**« Création d'une unité de valorisation de déchets non dangereux
à Bordères sur l'Echez sur l'Echez »
Réponse à l'enquête publique du groupe de travail extra-municipal**

Cette commission exprime ses remarques et son point de vue concernant le projet de création d'une unité de valorisation de déchets non dangereux dans le cadre du plan départemental d'élimination des déchets (PDEDMA) approuvé par l'assemblée départementale le 7 décembre 2010.

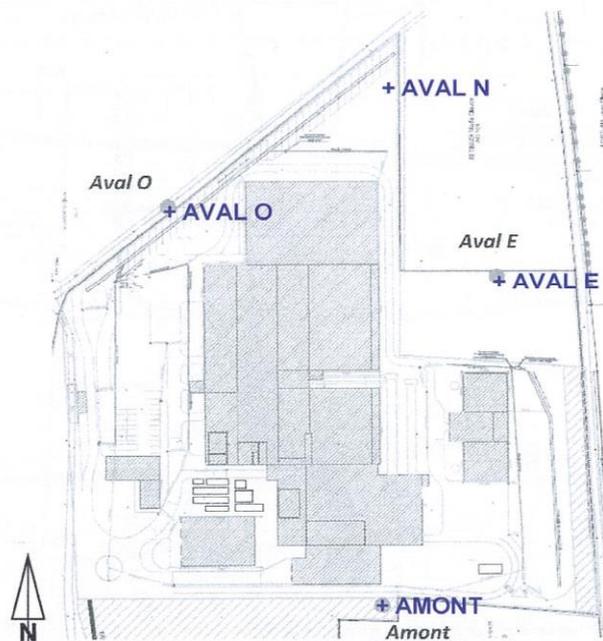
Un projet tel l'UTV 65 nécessite une surveillance de la qualité des eaux souterraines rigoureuse et fondée notamment sur un état initial connu. Or, bien que cette anomalie ait été relevée par le bureau d'étude lui-même, il n'est nullement question de réparer ce dysfonctionnement, et cela laisse à croire que si le projet voyait le jour, alors les comptes rendus d'analyses de la qualité des eaux se résumerait à dire que les ouvrages piézométriques n'ont pas été installés suffisamment en profondeur !

Le puits DDA26 avait les niveaux: 27/11/89 = 2,04, 26/06/91=1,70m pour 1,45m en avril 2014

Le puits DDA35 avait les niveaux: 27/11/89 = 5,07, 26/06/91=4,21m pour 4,10m en avril 2014

Le niveau d'avril 2014 est bien un niveau exceptionnellement haut. J'estime donc la hauteur maximale NGF à 0.3m (hauteur estimée sécuritaire) plus haut que la hauteur de nappe d'avril 2014..

Afin de contrôler efficacement la qualité de l'eau de la nappe je propose l'implantation d'un troisième piézomètre au Nord du site pour cerner à coup sûr une éventuelle fuite et infiltration de lixiviat potentiellement polluant. L'implantation proposée est figurée en bleu

Comparaison des pentes de toiture - bâtiment de réception

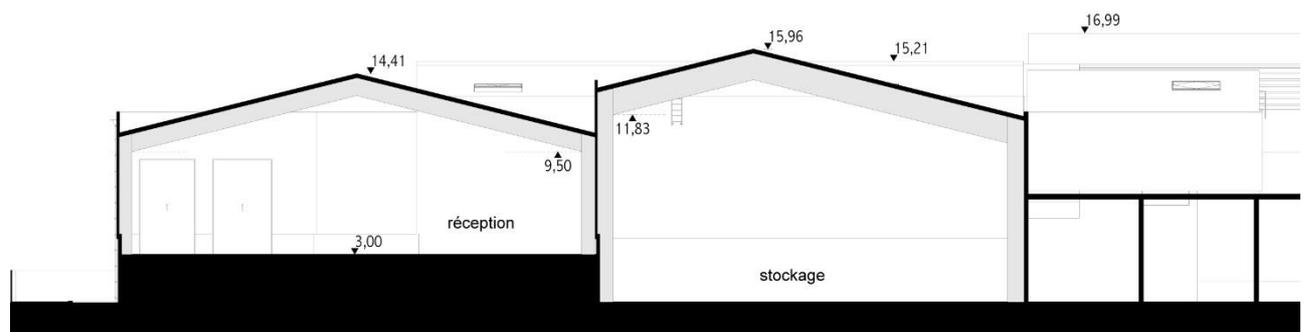
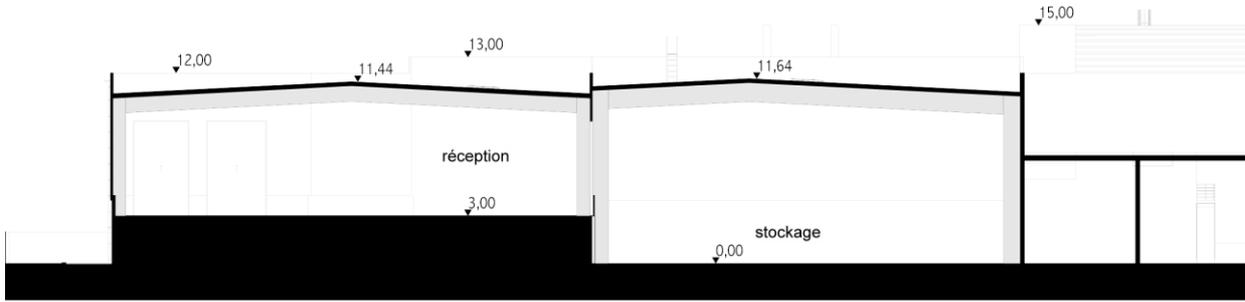
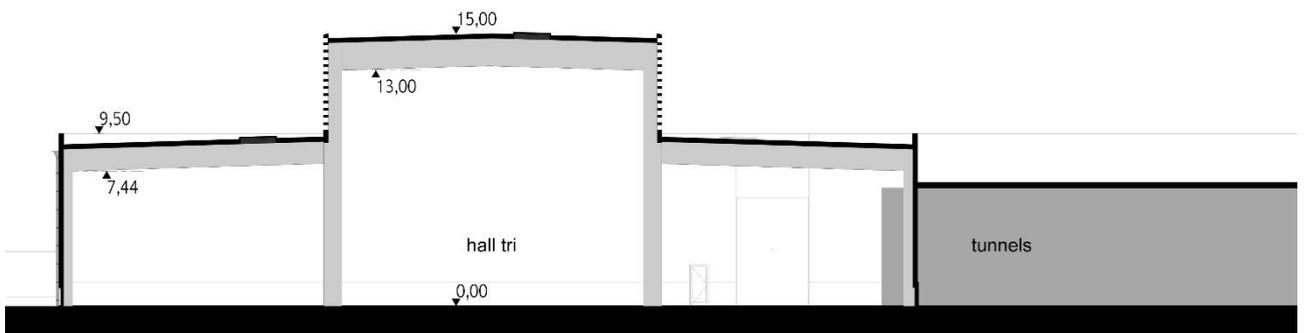
De plus, le projet doit respecter le règlement de la zone AUXc inclus dans le Plan Local d'Urbanisme de Bordères sur l'Echez sur l'Echez. Or, le projet prévoit une couverture des bâtiments en toiture terrasse.

Avec des toitures terrasses, le débit d'air extrait sur l'unité est de 221 000 m³/h. La conception avec des toitures à 25% de pente crée un volume d'air supplémentaire d'environ 21 000 m³ dans les bâtiments. Le débit d'air supplémentaire à traiter est d'environ 74 000 m³/h ce qui correspond à une augmentation de 33% de traitement d'air par rapport à la capacité de traitement initiale. Ce débit d'air est ensuite envoyé vers les installations de traitement d'air.

L'augmentation des volumes à traiter implique un redimensionnement des réseaux de traitement et donc une surconsommation énergétique pour les équipements d'extraction et de traitement d'air. En effet, afin de garantir le confort des usagers et des riverains, l'air traité ne doit pas être dégradé. Ce sont les équipements qui doivent s'adapter.

La surconsommation liée à la mise en œuvre de toitures à 25% est estimée à 1 014 000 kWh/an, ce qui donne une surconsommation énergétique d'environ 10% par rapport à une conception de bâtiment avec des toitures à faible pente.
